Objet : Demande d'autorisation environnementale – Société FM FRANCE à Escrennes

Vous avez déposé le 27 juillet 2021 sur le guichet unique numérique du Ministère de la Transition écologique, un dossier de demande d'autorisation environnementale concernant le projet d'extension de la plate-forme logistique sur la commune d'Escrennes.

ANNEXE au courrier de demande de compléments

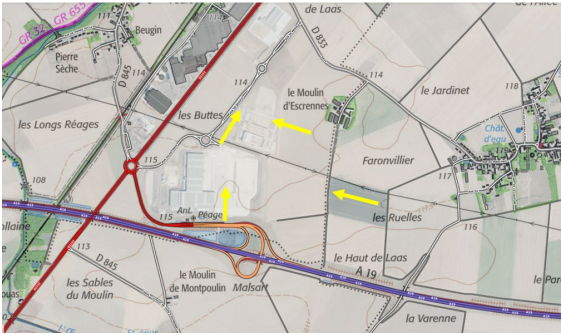
15		<p>Chap. 3.4.2.3 – L'étude pourrait utilement préciser la consommation journalière d'eau sur la commune d'Escrennes afin de justifier que la pression nouvelle générée par le projet d'extension reste négligeable. Par ailleurs, l'étude mentionne que les eaux de pluie seront récupérées pour limiter les consommations. Sauf erreur, les utilisations de cette eau pluviale de récupération ne sont pas détaillées dans l'étude.</p>	<p>Le chapitre 3.4.2.3 a été modifié et complété.</p> <p>Au total, les besoins en eau, en phase d'exploitation, sont estimés à 6 751 m³ par an sur l'ensemble de la plateforme. Une cuve de récupération des eaux pluviales de 20 m³ déjà présente sur le site existant permet de limiter les consommations d'eau du réseau public. En 2021, ce sont ainsi 681 m³ d'eau de pluie qui ont été réutilisés pour des usages non potables (chasses d'eau, lavage des sols, arrosage des plantes dans les bureaux). Une deuxième cuve de récupération des eaux pluviales de capacité 25 m³ sera installée sur l'extension. Elle permettra de recueillir 1 333 m³/an et couvrira près de 99 % des besoins en eau non potable de l'extension. Ainsi, sur les 6 751 m³ nécessaires au fonctionnement de la plateforme dans son ensemble, nous pouvons estimer que seuls 4 737 m³ (6 751 – 681 – 1 333) seront prélevés sur le réseau d'eau public, soit une moyenne d'environ 15,2 m³/jour travaillé.</p>

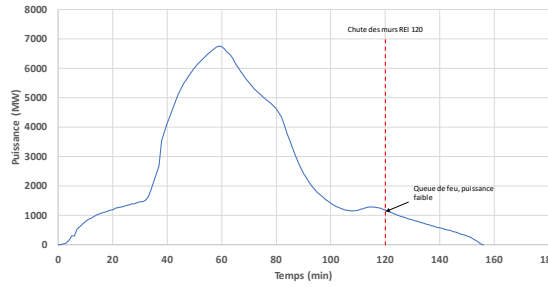
18		Chap. 3.8.1 – L'étude d'impact doit étendre l'appréciation de l'évolution des conséquences acoustiques au bruit généré par le trafic supplémentaire.	Le chapitre 3.8.1 a été complété : « Evolution du trafic routier : Peu d'habitations sont situées à proximité directe des axes empruntés pour accéder à la plateforme (A19 et D2152). L'augmentation du trafic n'aura donc pas d'incidence acoustique sur la population. »
19		Chap. 3.10 – L'étude pourrait utilement préciser la part d'augmentation, par catégorie de déchets, générée par le projet d'extension, au regard de la situation actuelle.	La chapitre 3.10 a été modifié. Il est estimé que l'extension générera une augmentation de 40% de la production des déchets par rapport à la plateforme existante, au regard de l'augmentation de la surface des bâtiments.

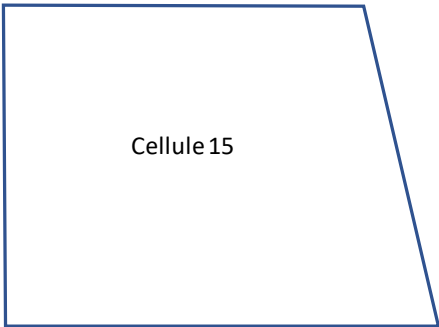
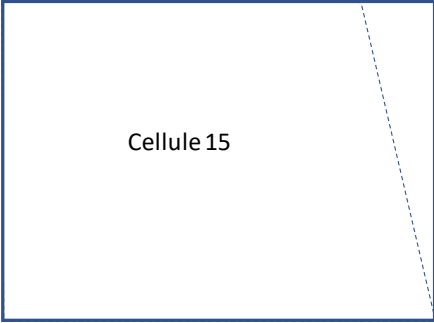
22	RNT étude d'impact	<p>Les éléments précités doivent le cas échéant conduire à réviser/amender le contenu du résumé non technique de l'étude d'impact.</p>	<p>Le résumé non technique a été modifié.</p>
	Étude de dangers (EDD)	<p>Chap. 2.2.1 – Compte tenu du phénomène dangereux d'incendie, générateur de fumées toxiques, l'EDD doit faire l'inventaire des ERP et établissements sensibles dans l'environnement qui pourraient faire l'objet de mesure de gestion spécifiques en cas d'accident.</p>	<p>La liste des ERP et établissements sensibles a été ajoutée :</p> <p>« Les ERP (Etablissement recevant du public) et établissements sensibles les plus proches du site sont les suivants :</p> <ul style="list-style-type: none"> – Salle polyvalente d'Escrennes – Mairie d'Escrennes – Église Saint-Lubin d'Escrennes – Ecole élémentaire d'Escrennes – Dépôt de pain à Escrennes

Points	Thème du dossier et/ou référence réglementaire	Complément demandé compte tenu du caractère incomplet du dossier	Prise en compte par le pétitionnaire, référence du § et page du dossier mis à jour
			<ul style="list-style-type: none"> - Mairie de Laas - Eglise Saint-Eutrope de Laas - Mairie de Mareau-aux-Bois - Église Saint-Georges de Mareau-aux-Bois - Bibliothèque de Mareau-aux-Bois - Restaurant Le Montafilan à Mareau-aux-Bois - Les sabots de Mareau : centre équestre à Mareau-aux-Bois - Salle polyvalente de Mareau-aux-Bois - Armurerie Desforges à Mareau-aux-Bois - Motrio : atelier de réparation automobile à Mareau-aux-Bois - Salon de coiffure 'O Coiffures' à Mareau-aux-Bois
23		Chap. 2.2.2 – La situation de l’environnement industriel dans la ZAC a sensiblement évolué. La partie descriptive de l’EDD doit être mise à jour en conséquence.	Le chapitre 2.2.2 de l’étude de dangers ainsi que le chapitre 1.2.1.1 de l’étude d’impact ont été modifiés.
